海棠湾3号C7-02-04地块项目

建筑方案优化对比图册

海南满天星旅业开发有限公司

2025年6月

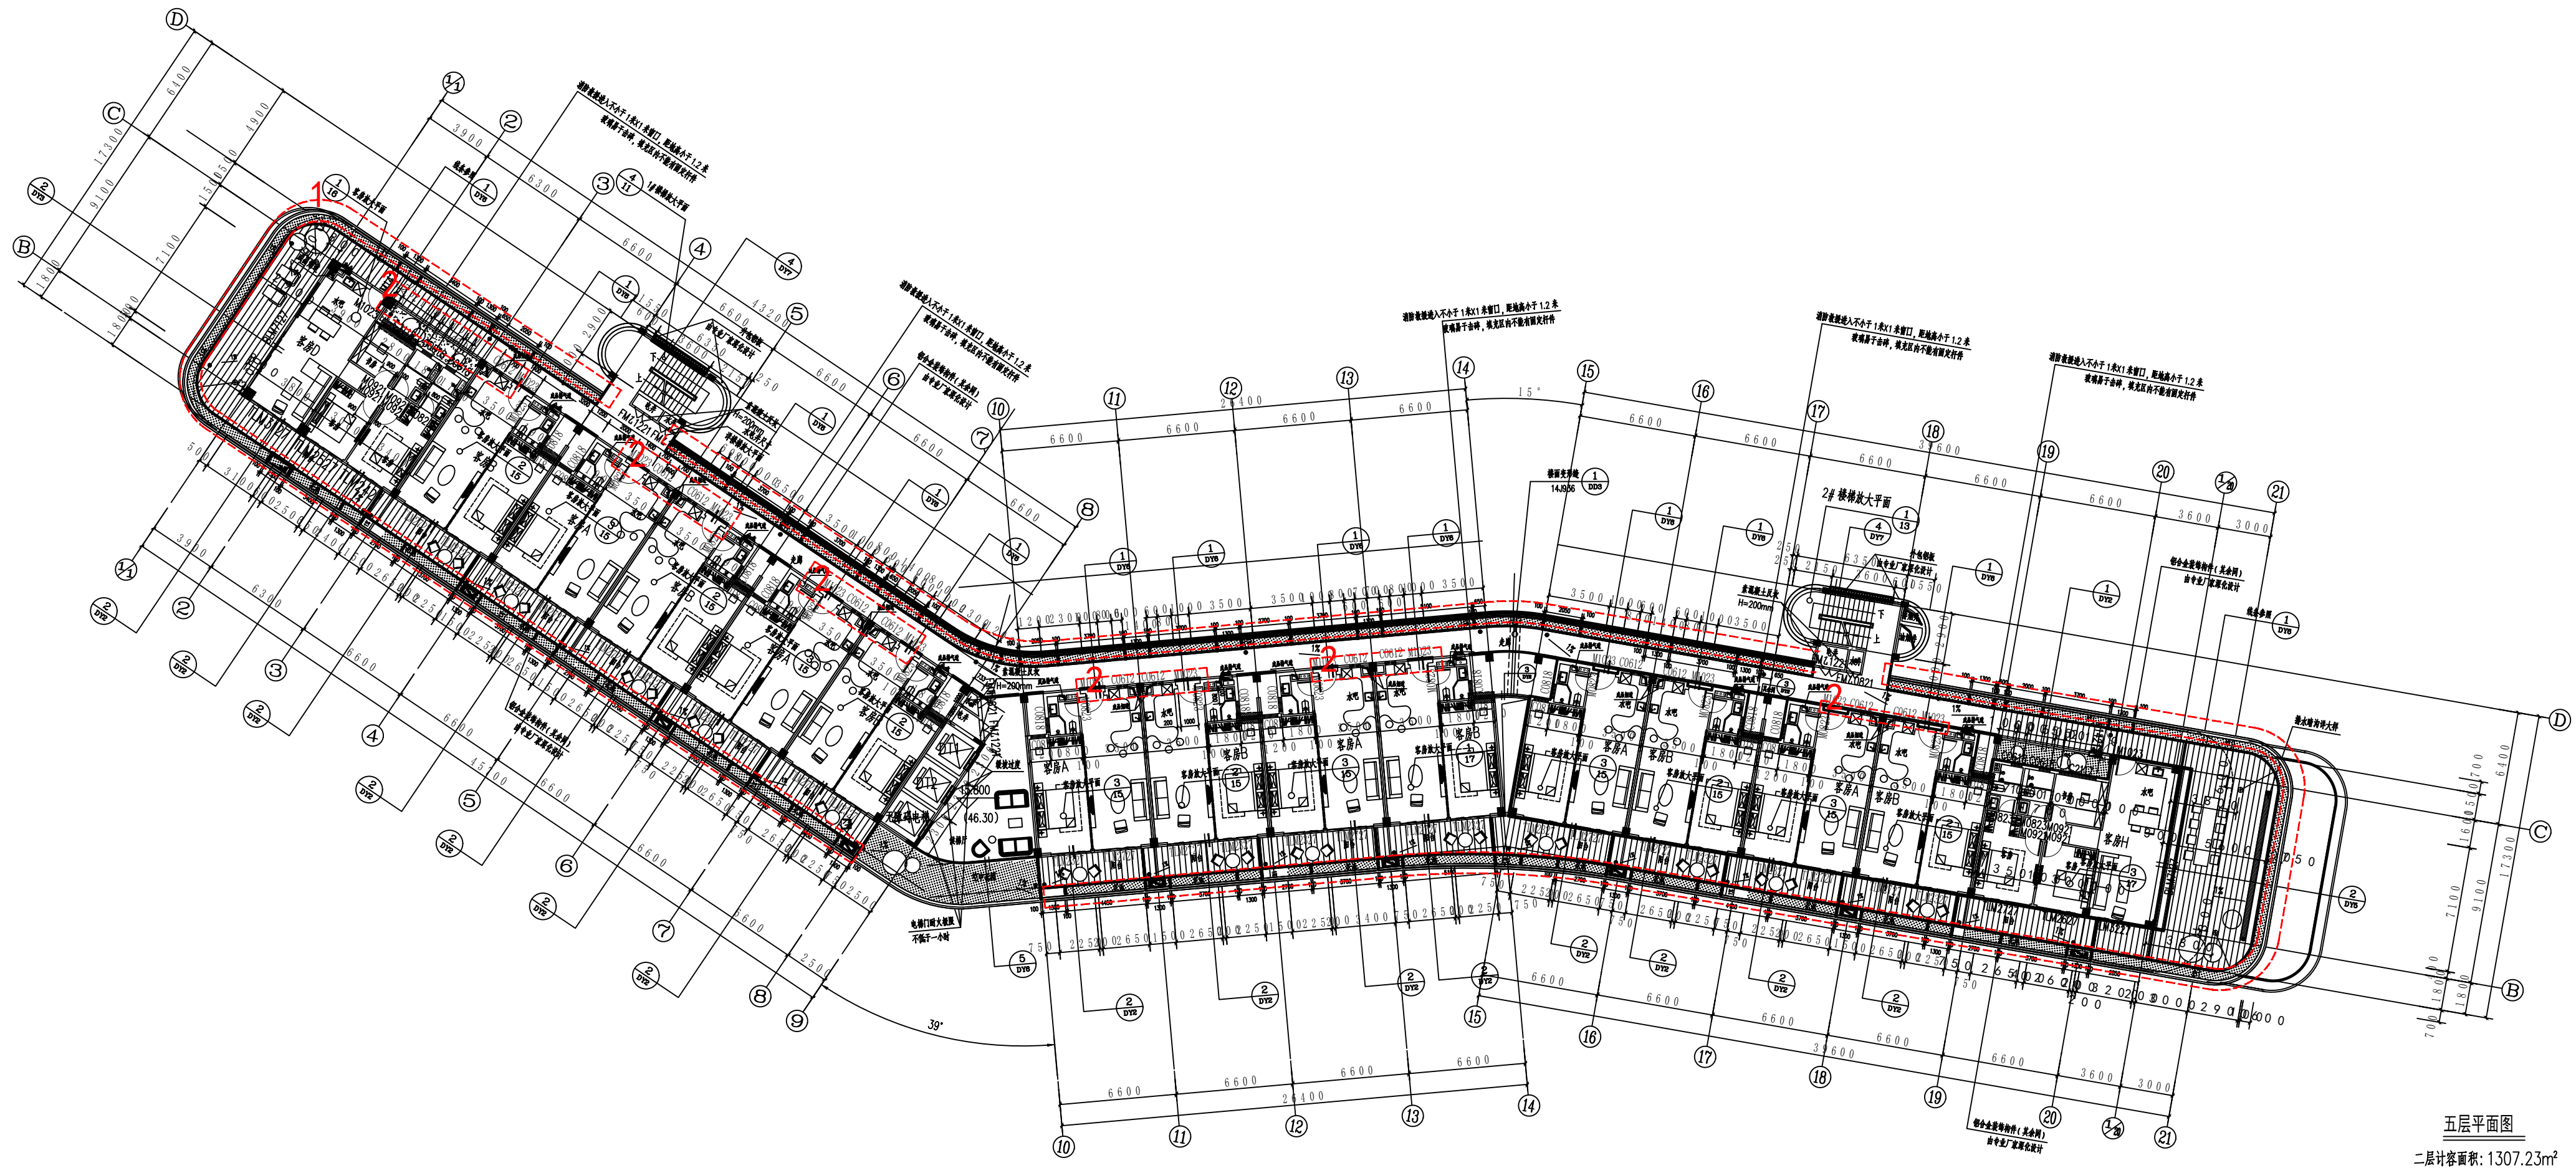
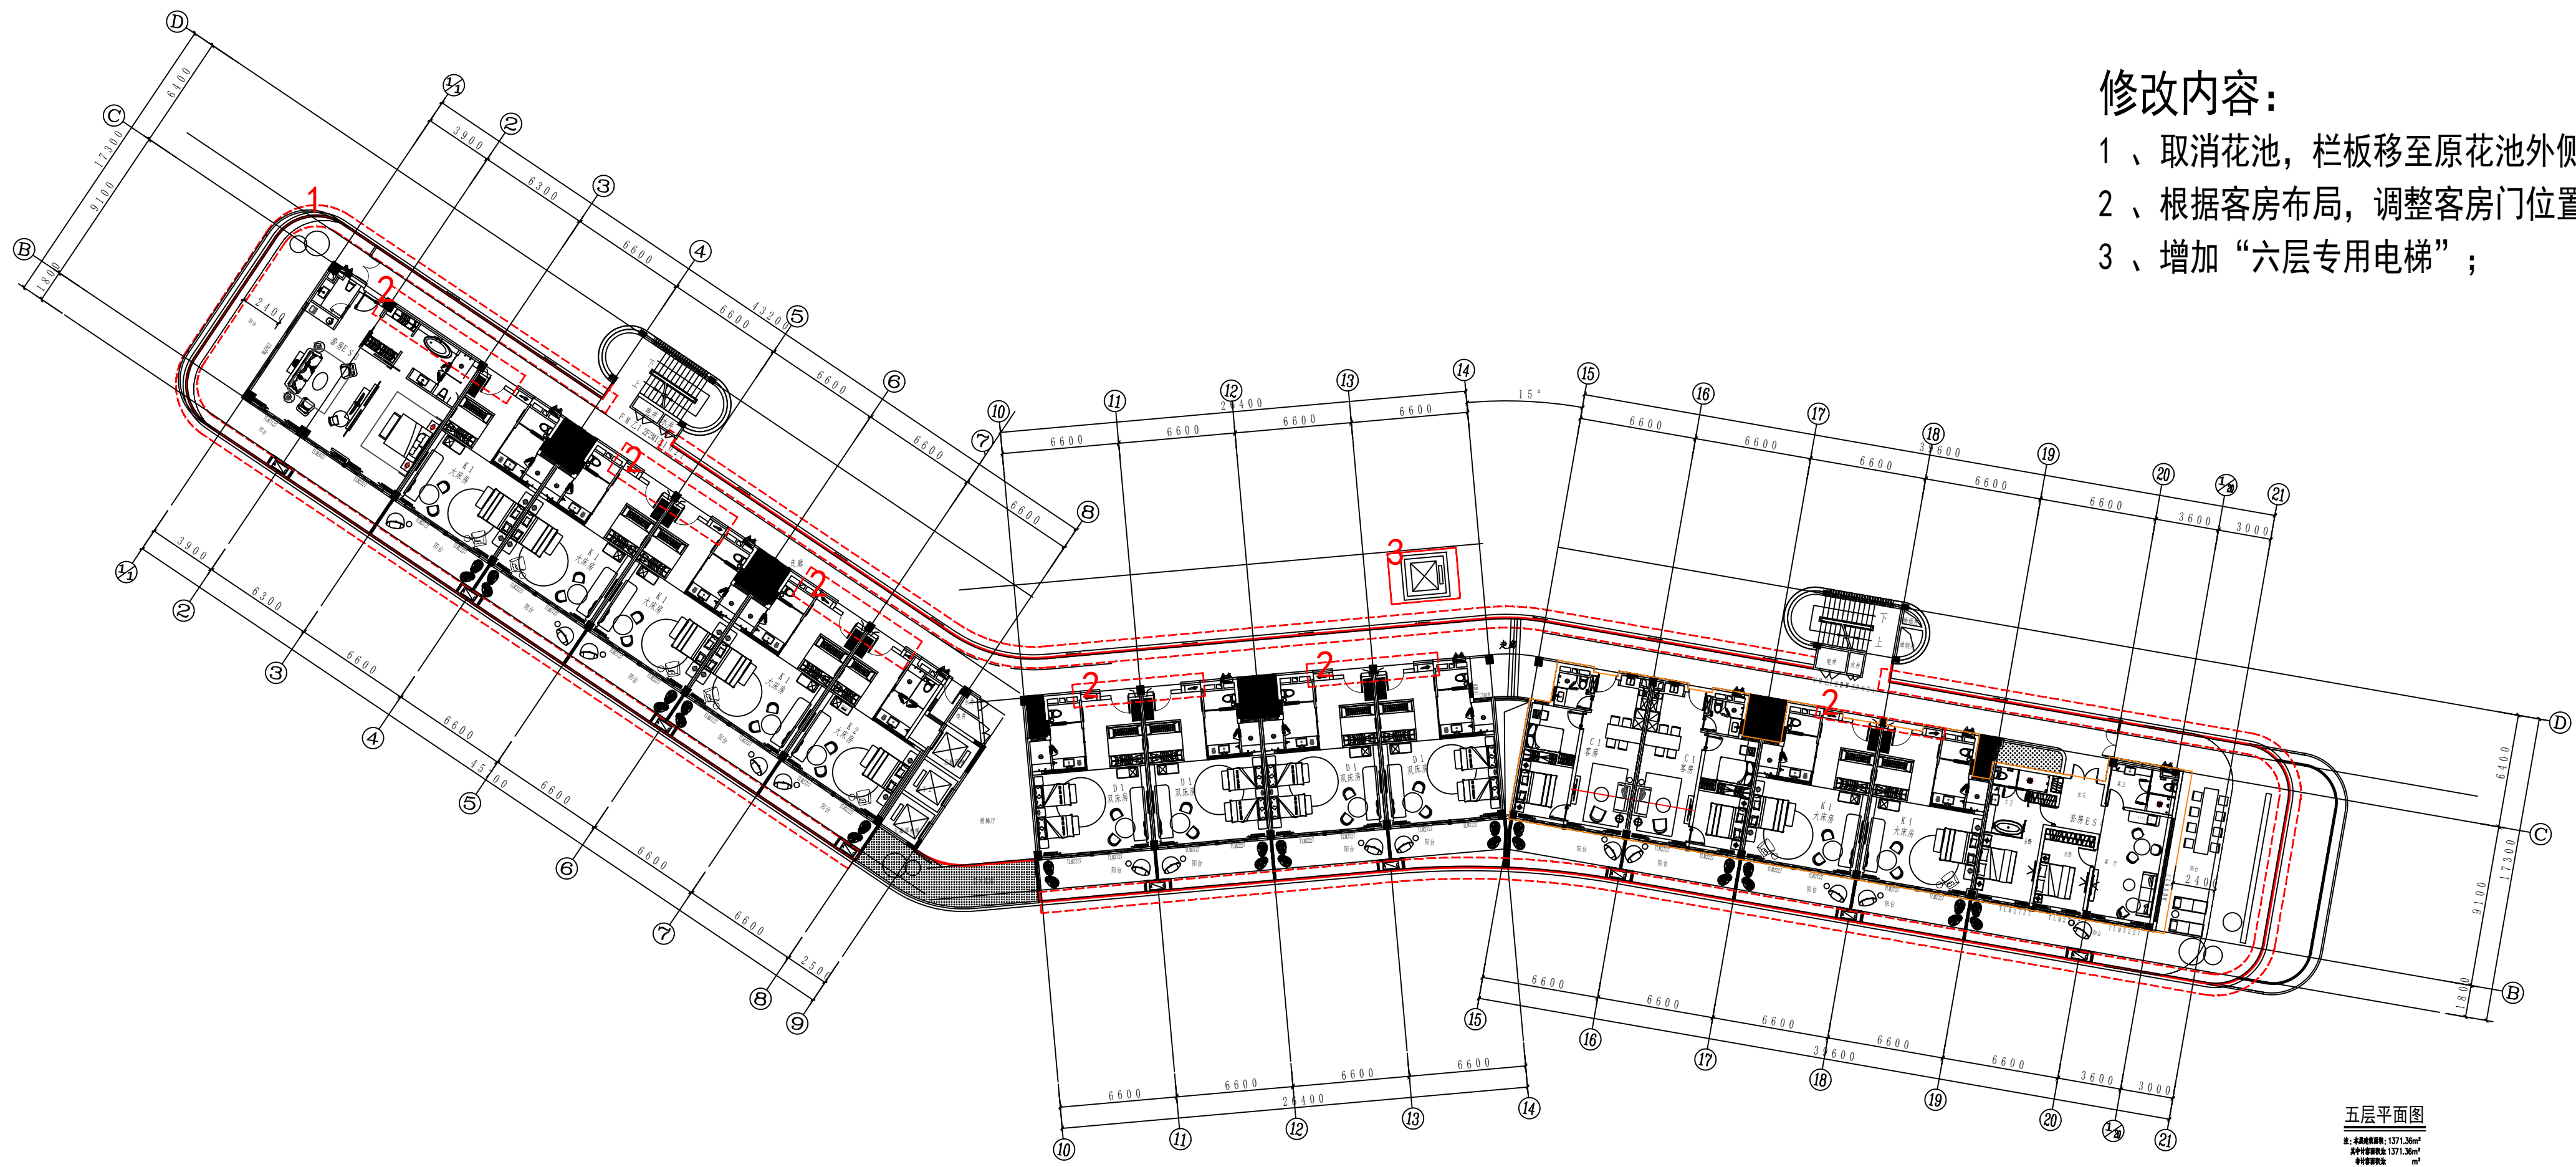
- 修改内容：
- 1、取消花池，栏板移至原花池外侧；
 - 2、根据客房布局，调整客房门位置；
 - 3、增加“六层专用电梯”；

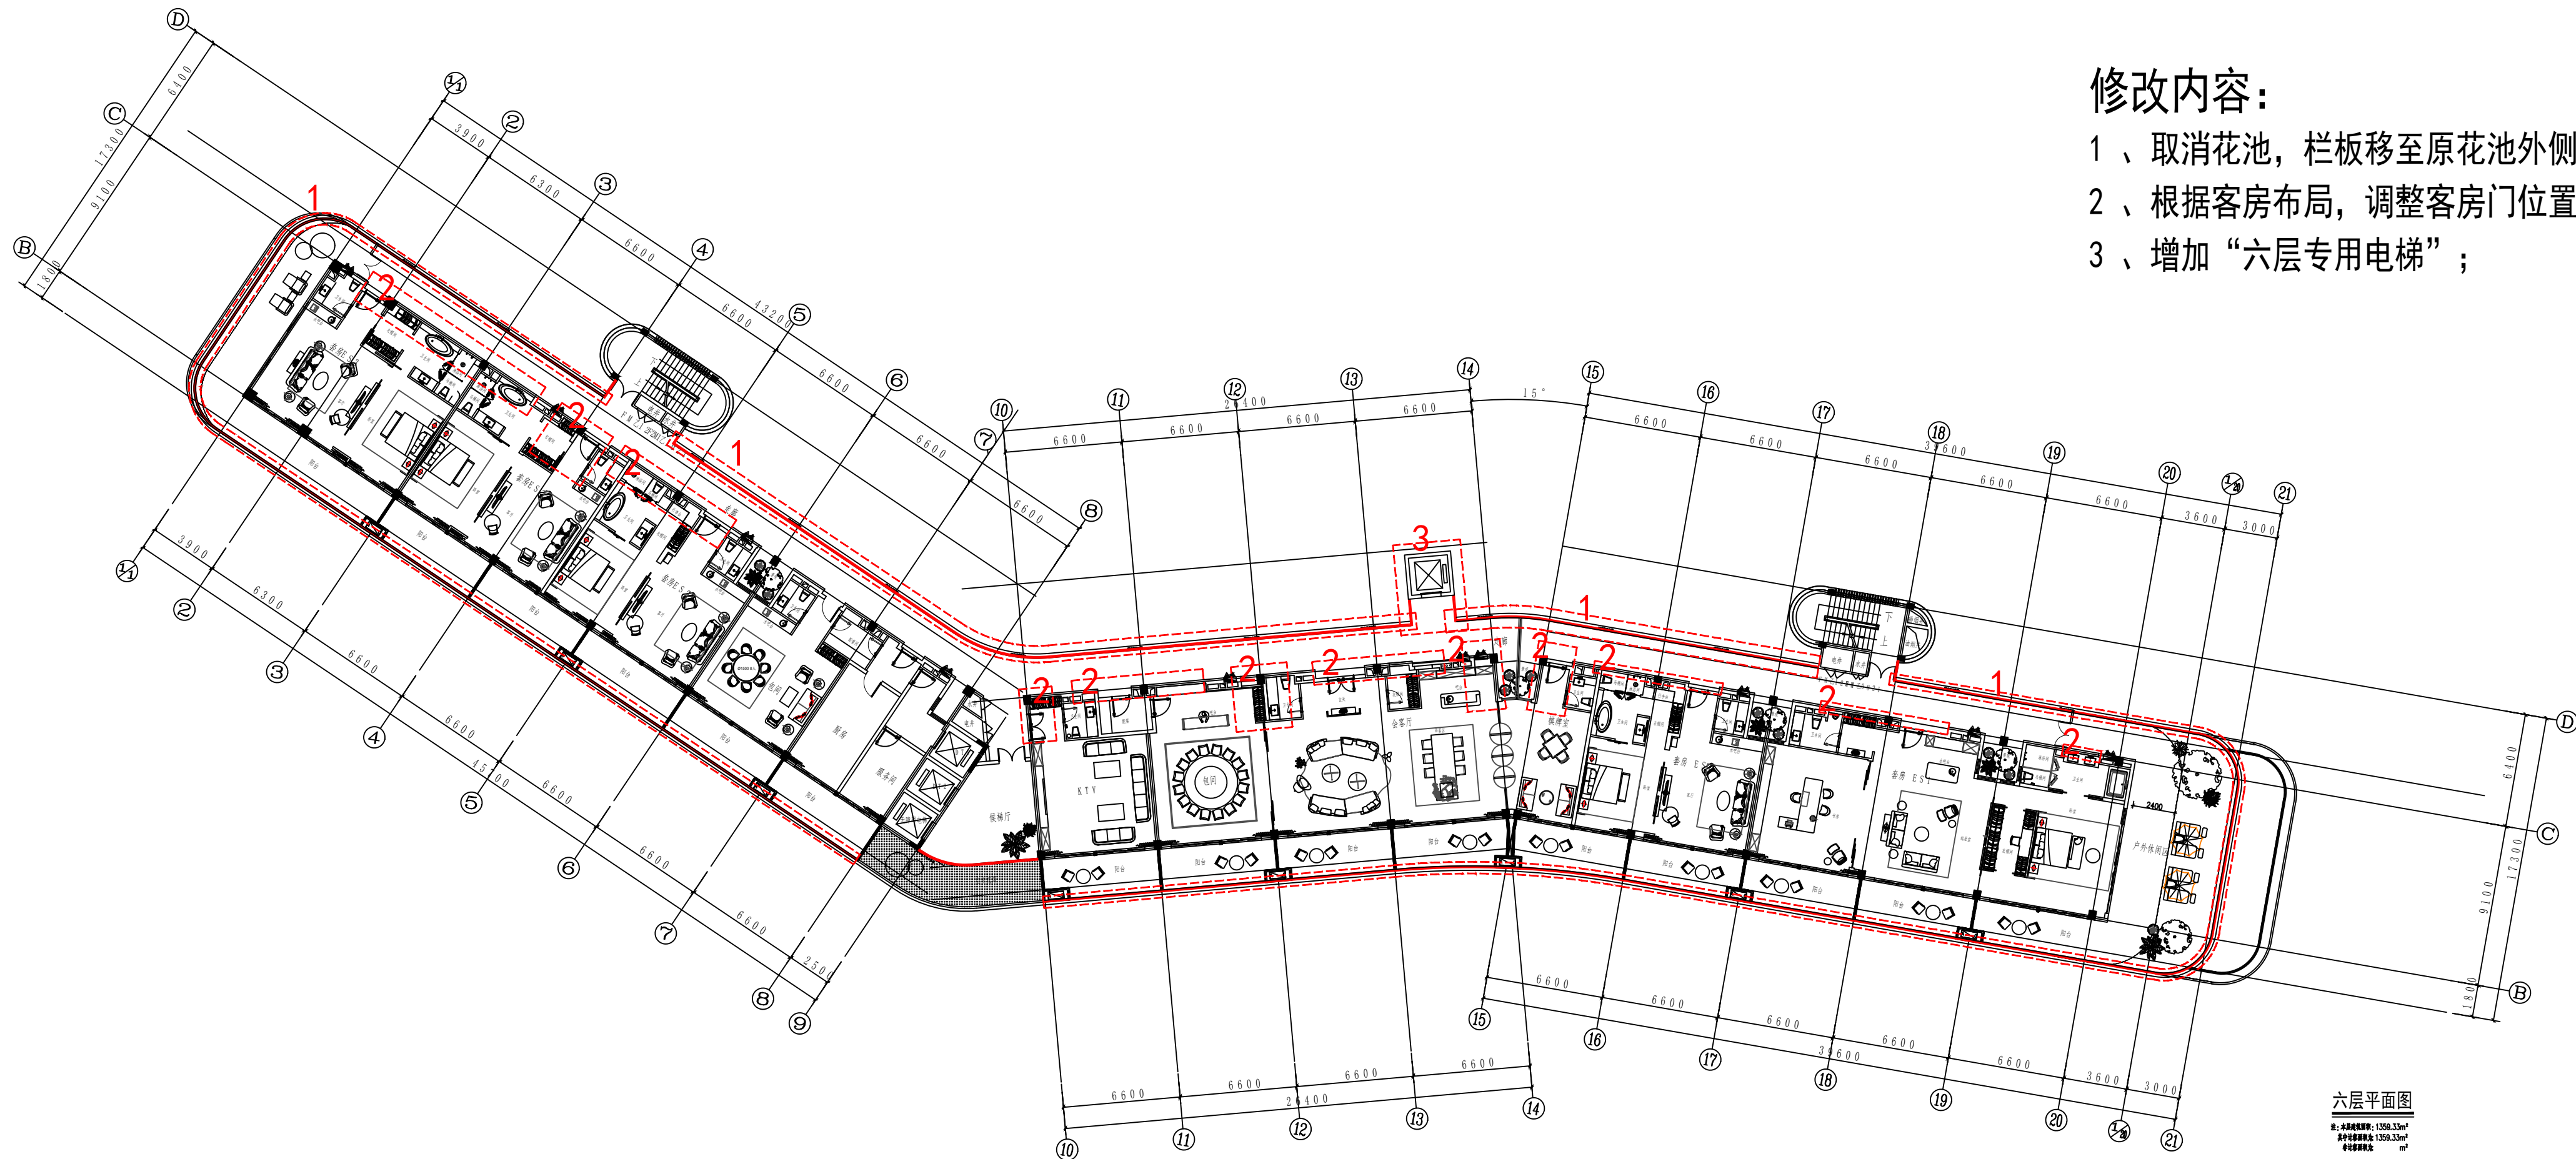
- 修改内容:
- 1、取消花池, 栏板移至原花池外侧;
 - 2、根据客房布局, 调整客房门位置;
 - 3、增加“六层专用电梯”;
